SAKSPAPIR

Saksnr	Utval	Type	Dato
096/19	Plan- og kommunalteknisk utval	PS	27.11.2019

Byggesak GBNR 139/1 og 31 Røskeland - Søknad om tillatelse til tiltak - Riving av eksisterende garasje, oppføring av ny garasje, 2 natursteinsmurer

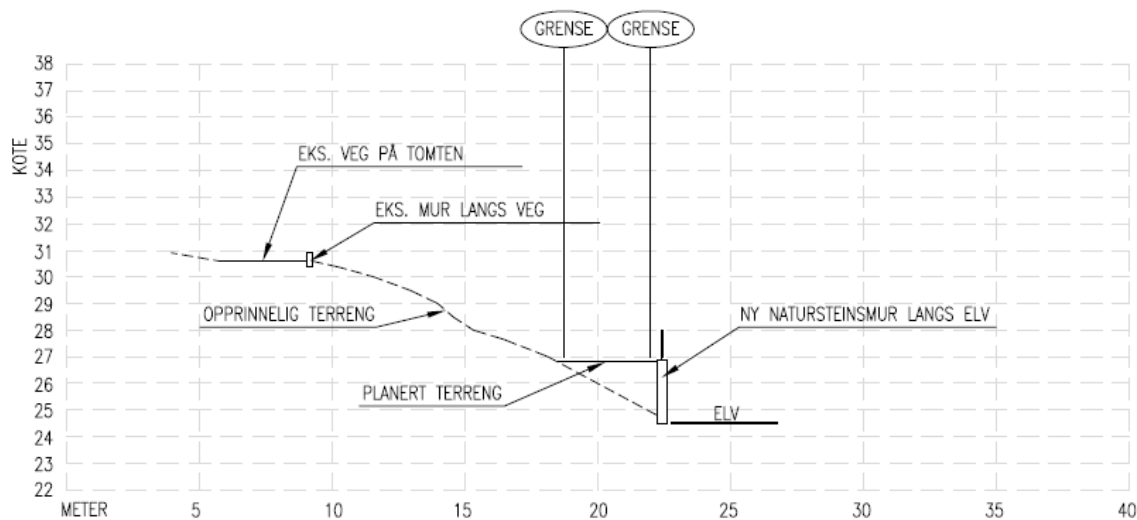
Saka gjeld søknad om rivning av garasje og oppføring av ny garasje, oppsett av støttemur for denne og elveforebygging av mur i elv med 2 meters høgd, sjå profilar under.

Søkjar viser til at det er oppført ein høg mur på andre sida av elva. Ein kan ikkje sjå at dette styrkar søknad om oppsett av to meter høg mur på motsett breidd, flaumløp i elv vert her vesentleg redusert

Søkjær meiner dette tiltaket er eit så lite tiltak at det ikkje er naudsynt med ei fagleg vurdering av naudsynt kapasitet, erusjon og konsekvensar oppstraums i dette flate jordbruksområdet. Elva det her er tale om har nedslagsfelt frå Rolland i sør og frå Tveiteskaret i nord, eit stort nedbørsfelt som kan gje ekstreme flaumtilhøve.

Når det gjeld omsøkte mur i elv finn ein at omsyna i føremålsreglane i lova vert vesentleg tilsidesett, då her er sett krav i høve til tiltak i elv i KPA. Her finn ein etter ei samla vurdering er ulempene med å gje dispensasjon større enn fordelene, det vert ikkje gjeve dispensasjon for dette tiltaket.

Etter ei samla og konkret vurdering finn kommunen at vilkåra for å gje dispensasjon frå LNF samt vilkåra i KPA – føresegn 1.17 ikkje er oppfylt for mur i elv.
